Projet de développement de la ligne 7 : proposition d'aménagements complémentaires.

Configuration des stations entre Saint Sever et les Bruyères : descriptif de notre proposition.

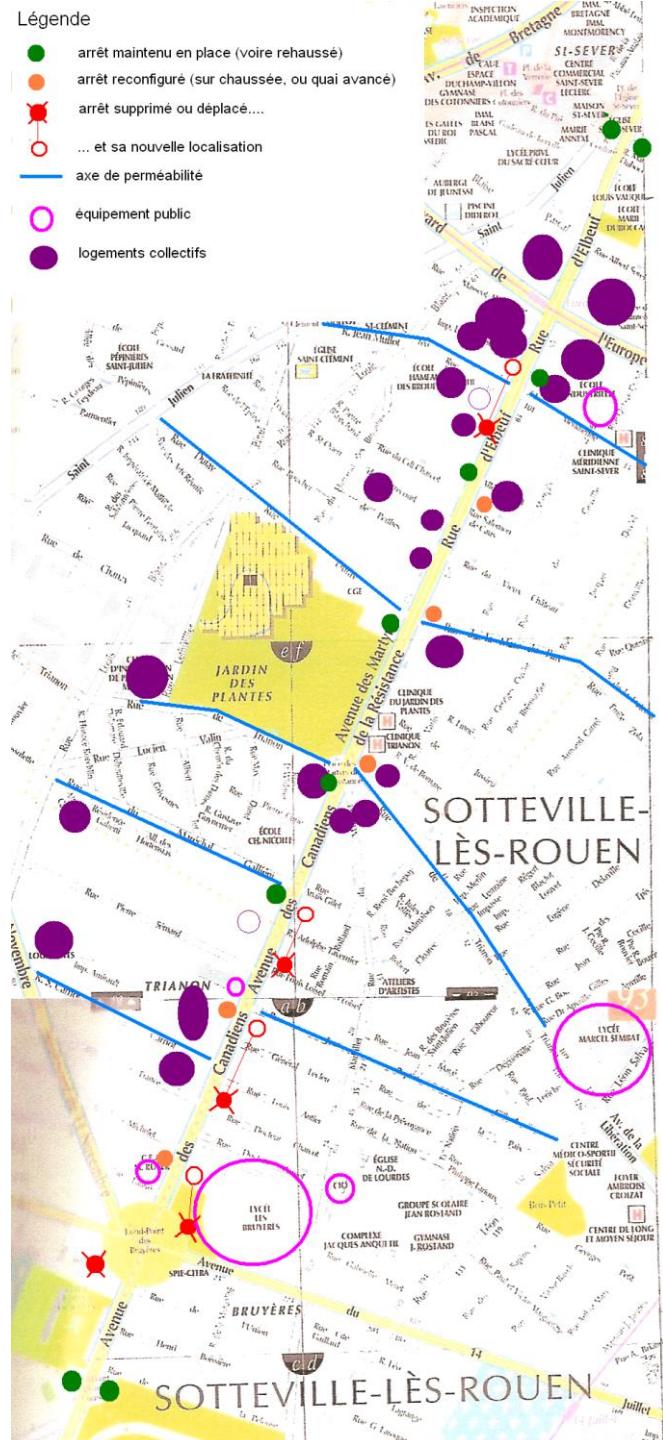
Du Boulevard de l'Europe aux Bruyères, toutes les stations devront être aménagées aux nouvelles normes d'accessibilité.

Mais, avant de procéder à ces travaux, il faudra déplacer plusieurs stations dont la localisation est inadaptée.

NS : déplacer au nord du carrefour (en vis à vis de l'arrêt SN)
SN : à conserver, rehausser le quai.

NS : à conserver, rehausser le quai.
SN : à reconfigurer en quai avancé (ou sur chaussée si site propre)

NS : à conserver, rehausser le quai
SN : à reconfigurer en quai avancé

NS : à conserver, rehausser le quai.
SN : conserver l'emplacement, mais combler l'engravure et rehausser

NS : à conserver, rehausser le quai.
SN : à rapprocher de la rue Galliéni

NS : conserver l'emplacement, mais combler l'engravure et rehausser
SN : déplacer au nord (en vis à vis)

Fusionner les deux stations existantes en un lieu unique situé en alignement et en vis à vis (avenue des Canadiens)

NS : conserver l'emplacement, mais combler l'engravure et rehausser
SN : déplacer au nord (en vis à vis)
